# 泊発電所 敷地前面海域の断層の連動 に関するコメント回答

平成25年12月11日  
北海道電力株式会社

## コメント

敷地前面海域の断層の連動評価に関して、北端部付近の堆積盆で認められる変形等、南端部付近で認められる海底面の微細な起伏の要因についての見解を整理したうえで、再度、端部の評価について説明すること。

音波探査記録及び地質断面図(測線EW4 音源:エアガン)

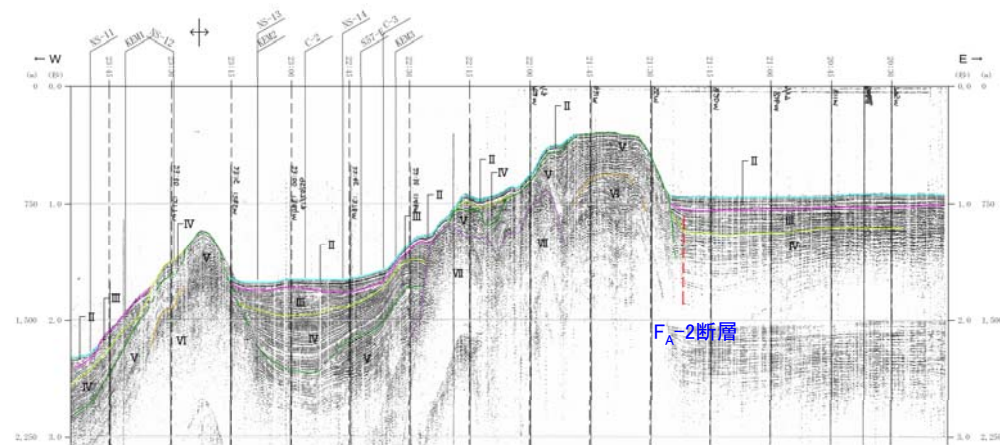
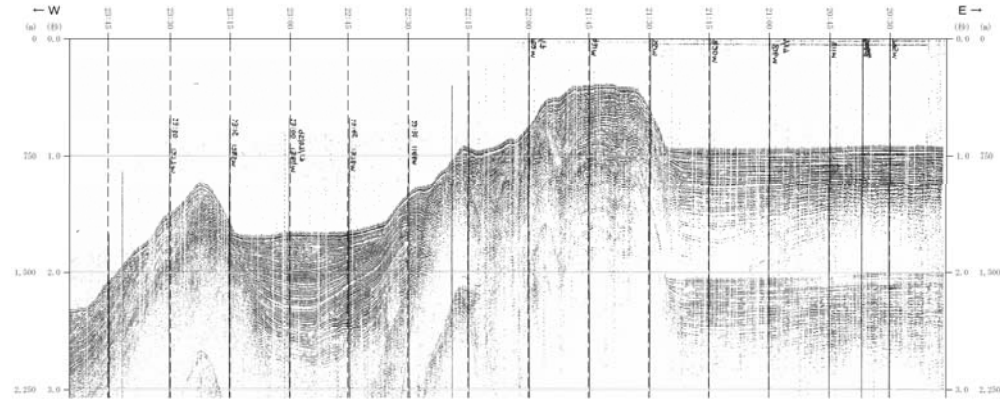
本測線は、神威舟状海盆西縁及び北東縁の高まりによる斜面と斜交しており、複雑な構造を示す。  
IV層に層厚の変化が認められるものの、III層上部及びII層には層厚変化は認められない。

※色付線は各層の上面を表す 音波探査記録及び地質断面図(測線KEM1 音源:エアガン)

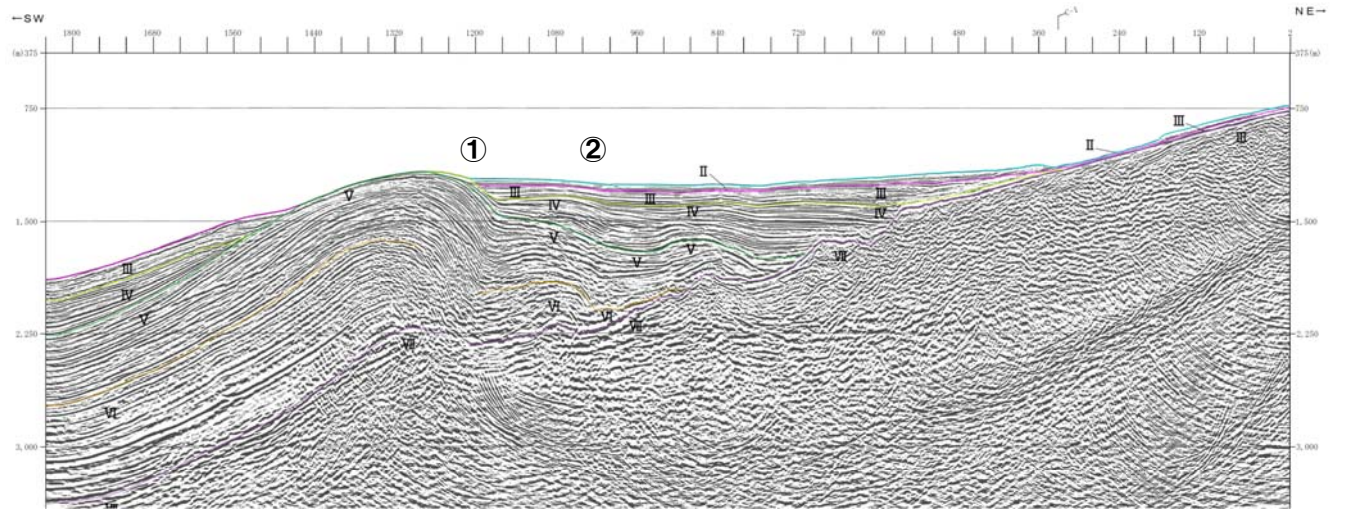
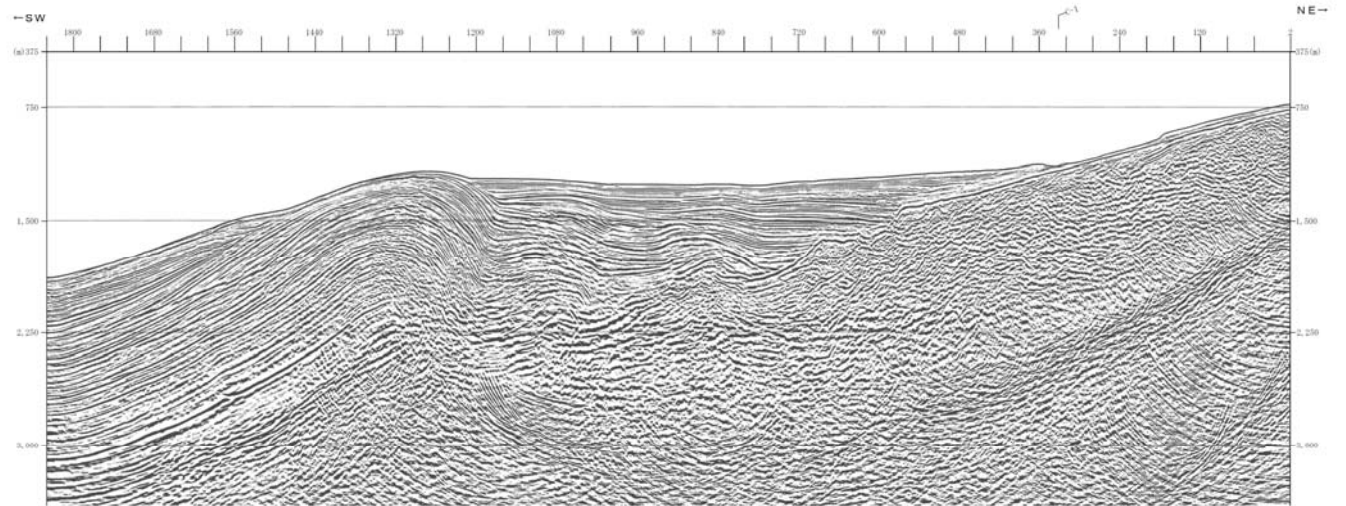
西側の高まりの基部付近(①)及び堆積盆内(②)に、IV層の変形が認められる。

ニアトレース記録(測線KEM1 音源:エアガン)

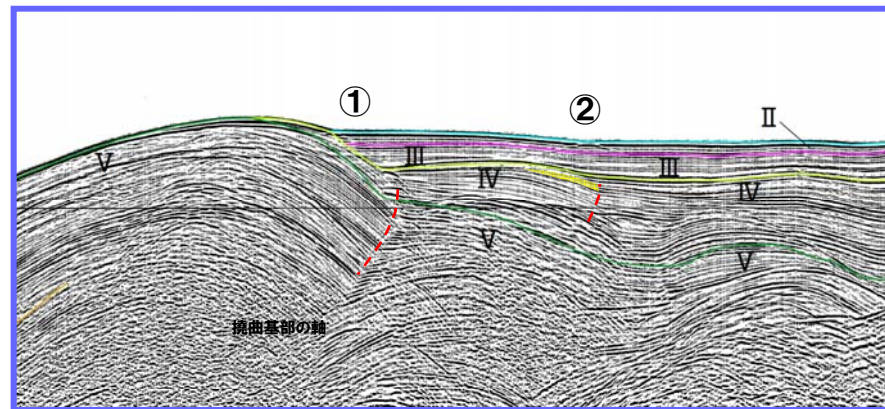
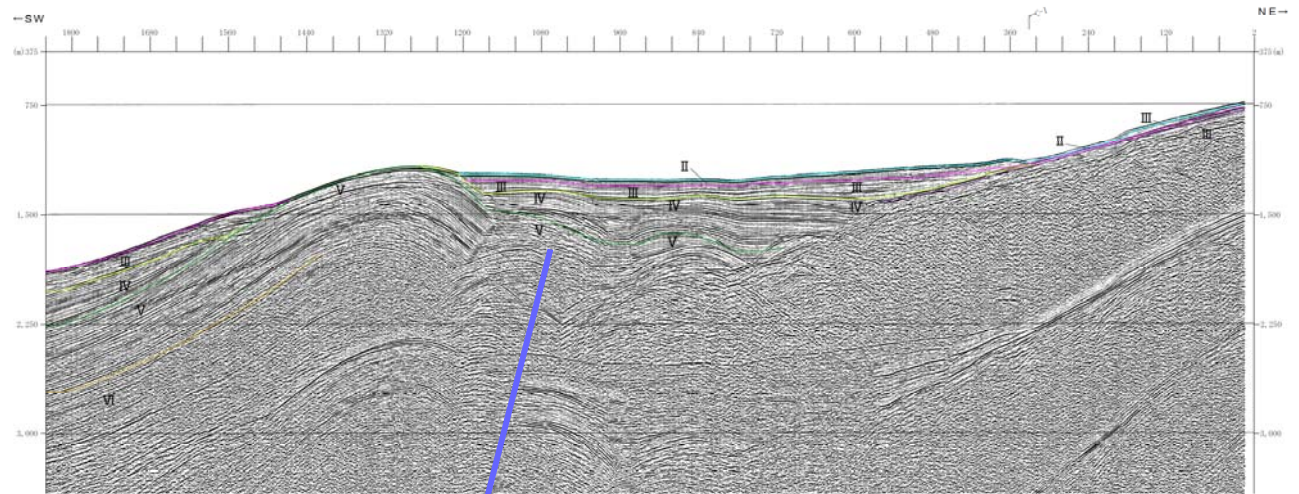
※②ではIV層にわずかに層厚の変化が認められる。

①では、IV層に変形が認められ、これを不整合に覆うIII層及びII層は、高まりに対してアバットしている。

②では、わずかに変形しているIV層をIII層がほぼ水平に覆い、III層内部に変形や層厚変化は認められない。

## 【Fs-10断層及び敷地前面海域連動の北端の評価について】

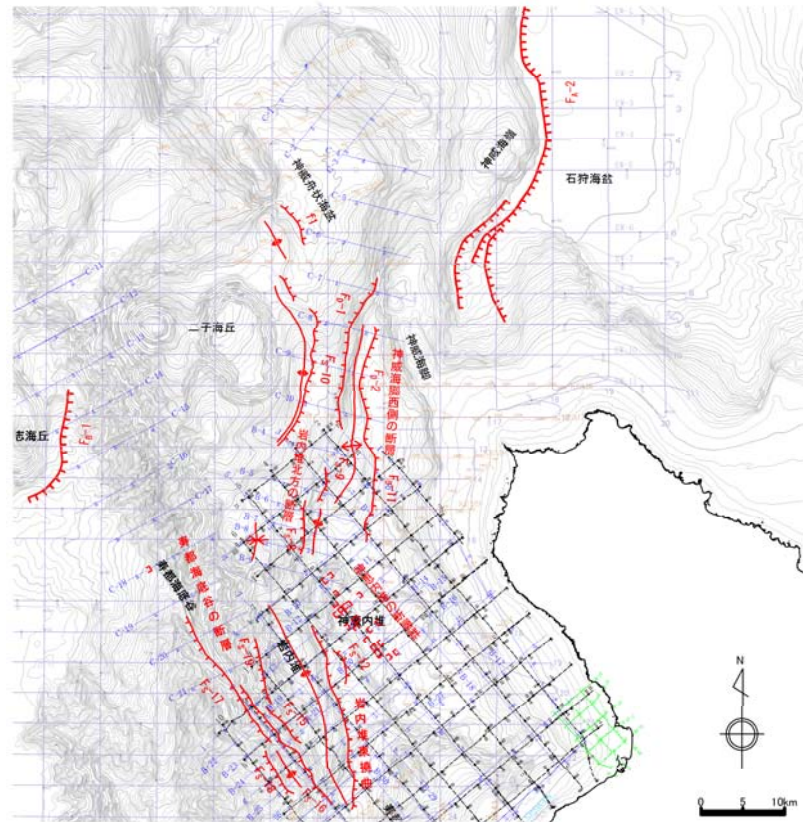
- Fs-10断層は二子海丘東側にほぼN-S~NNE-SSW方向に延びる高まりの東側基部に認められる。その北方には、神威舟状海盆西側のNW-SE方向の高まりの東縁沿いにf1断層が認められる。
- f1断層は、Fs-10断層に比べ、II層及びIII層の変形が不明瞭であり、KEM-4では、III層上部に変形は認められなくなることから、大局的には、北に向かって活動性が小さくなると考えられる。
- f1断層については、北部で活動性が認められなくなるが、一連の高まりを形成した構造と推定されることから、高まりに対応する構造を震源として考慮する活断層として評価した。
- f1断層により形成される高まりの北方にはNW-SE方向に延びる高まりが認められるが、その東側基部ではIII層に変形は認められない。
- 測線KEM1では、堆積盆内のIV層にわずかな変形が認められるが、III層に不整合に覆われIII層内部には変形は認められない。また、この変形は南方の測線に連続しない。
- 既往文献においても、f1断層の北方で連続する活断層は記載されていないことから、敷地前面海域の連動の北端はFs-10断層(f1断層)の北端である測線KEM3までを評価する。
